「渦電流探傷試験、超音波探傷試験及び漏えい率試験に係る
日本電気協会の規格の技術評価に関する検討チーム 第3回会合における
日本電気協会への説明依頼事項」に対する回答(JEAC4207-2016)

令和3年1月13日
(一社)日本電気協会
原子力規格委員会

1. JEAC4207-2016「軽水型原子力発電所用機器の供用期間中検査における超音波探傷試験規程」に関する説明依頼質問

図1 検出されたエコー高さ

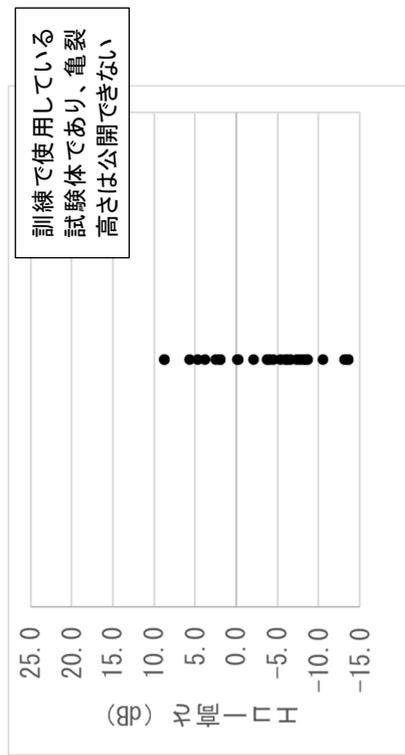
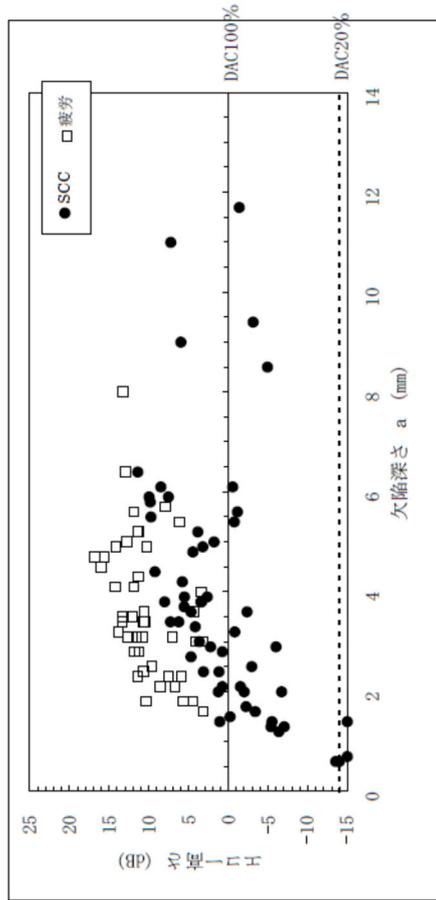
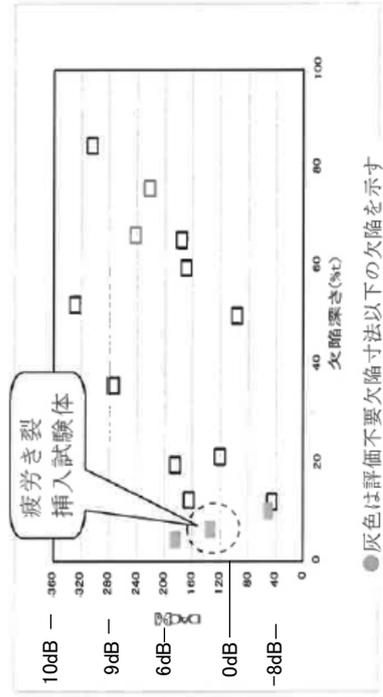
- 1) 資料2-3(2)には、試験体の材質と応力腐食割れについての実機プラントとの模擬性に関して、過去の国プロ((原子力発電設備検査技術実証事業)と同様の材質・方法で制作したとあります。具体的に、過去の国プロと対比した資料を提示してください。
- 2) 第2回会合において、溶接金属部を透過させる探傷は、片側からしか探傷できない場合必ず実施するものであるかについて質問したところ、日本電気協会より、ISIの手順を定めているJEAC4207としては答える立場にないという説明がありました。これに関し、配管の横波斜角法による探傷方法に関する規定である「4245 探触子の走査範囲」(3)には「試験部の幾何学的形状等の理由により、ある方向から十分な探傷ができない場合には、その反対側からの範囲を拡げて、探傷不可能範囲を低減するような操作を行う。」とされています。同規定との関係を説明してください。

ご質問の意図は、使用した試験体の反射源の実機模擬性のことであると理解します。本件はきずの検出に関するものであり、きずの検出性とはすなわち得られる信号(エコー)の強度が実機における SCC と同程度であるかの問題となります。

SCC の亀裂深さとエコー高さの関係を図1に示します。各々、実機で検出された事例^{*1}、国プロ(原子力発電設備検査技術実証事業)におけるステンレス鋼配管の例^{*2}、電共研(ステンレス鋼溶接金属を透過した UT(検出)確認試験研究の成果)で使用した発電設備技術検査協会殿の訓練用試験体の例^{*3}、電共研(ステンレス鋼溶接金属を透過した超音波探傷性能の確認結果(第2報))の例を示しています。ここで示されるように、SCC の亀裂深さによってエコー高さは変化するものの、検出すべきと考えられる評価不要欠陥寸法を超える SCC は同程度のエコー高さ(信号強度)を示しており、亀裂の検出性の実証としては問題ないものと考えられます。
